**AVIS RELATIF À LA PROTECTION
CONTRE LES EVENTUELS EFFETS NOCIFS ET NUISANCES
PROVOQUÉS PAR LES RAYONNEMENTS NON IONISANTS
GÉNÉRÉS PAR DES ANTENNES ÉMETTRICES STATIONNAIRES**

Commune : GRACE-HOLLOGNE - Exploitant : PROXIMUS

Référence exploitant : 41HAP_02

Rapport n° 293 / 2025

Figure 1 : Vue en plan des lieux de séjour et des points de contrôle

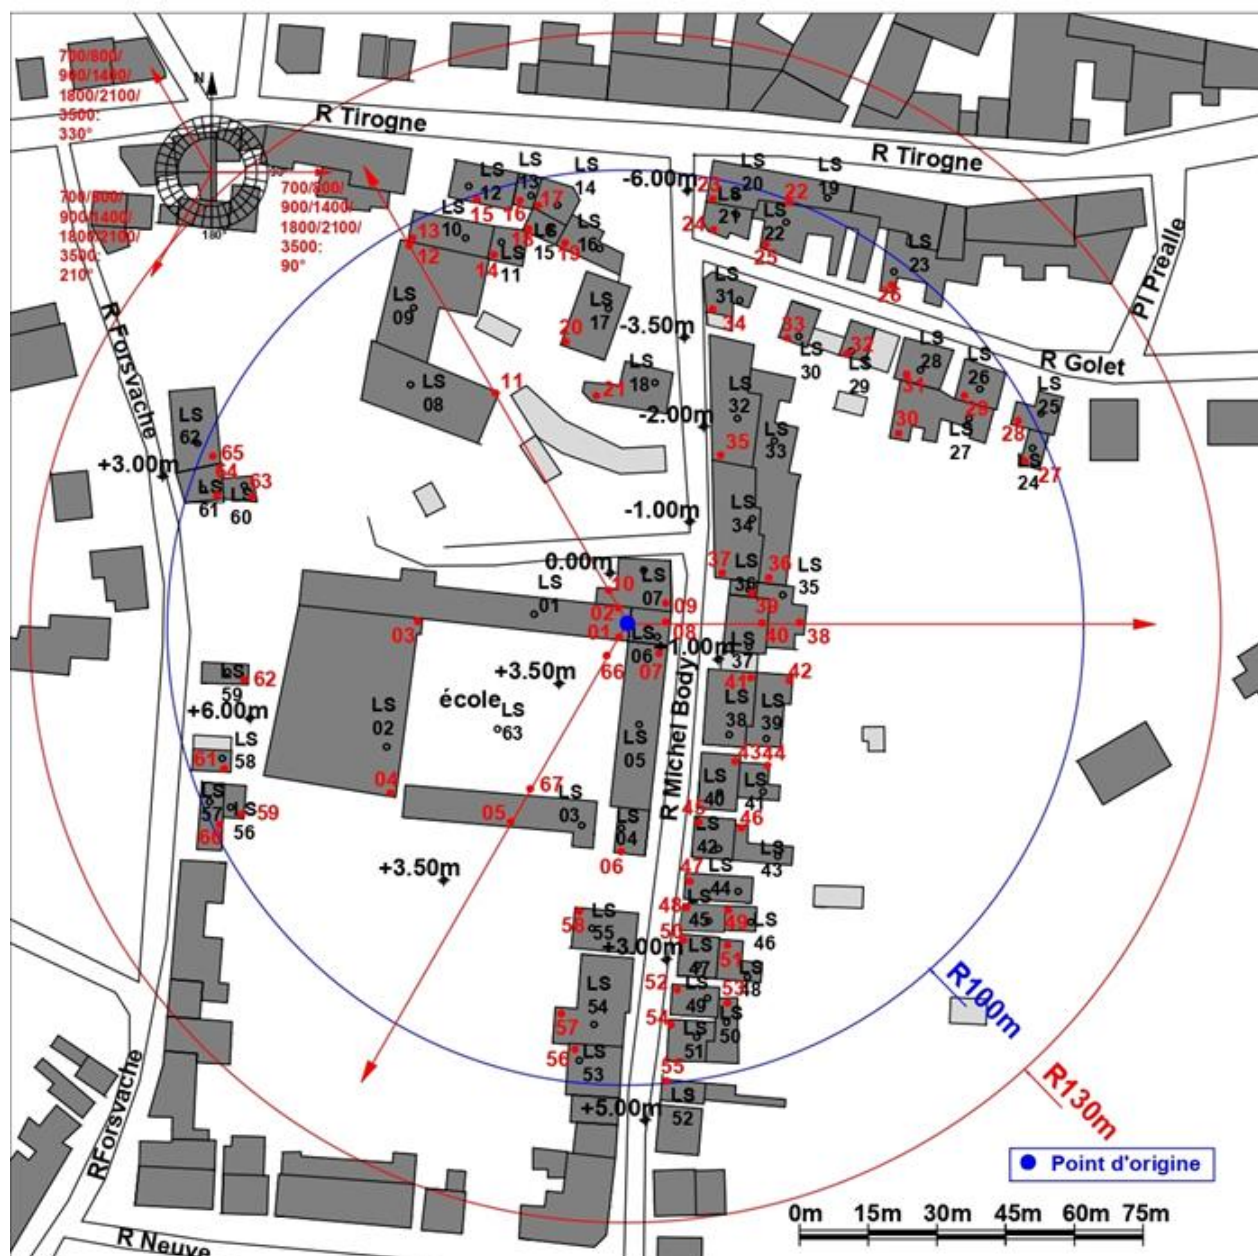
- le numéro du point de contrôle repris sur un des plans de la figure 1;
- le numéro du LS dans lequel se trouve le point de contrôle de la 1^{ère} colonne ;
- l'atténuation d'obstacle prise en compte pour le calcul de l'indice d'exposition dans le LS ;
- le résultat du calcul de l'indice d'exposition.

En ce qui concerne les antennes de l'installation mentionnées dans le tableau 1, la distance maximale à laquelle la limite pourrait être atteinte, à l'extérieur, est égale à 76,0 m. S'il n'y a pas de LS à une distance inférieure, les antennes respectent forcément la limite d'immission.

Dans le cas des LS situés à l'intérieur des bâtiments, une atténuation d'obstacle est prise en compte et il en résulte que la distance maximale à laquelle la limite pourrait être atteinte se réduit à 53,8 m.
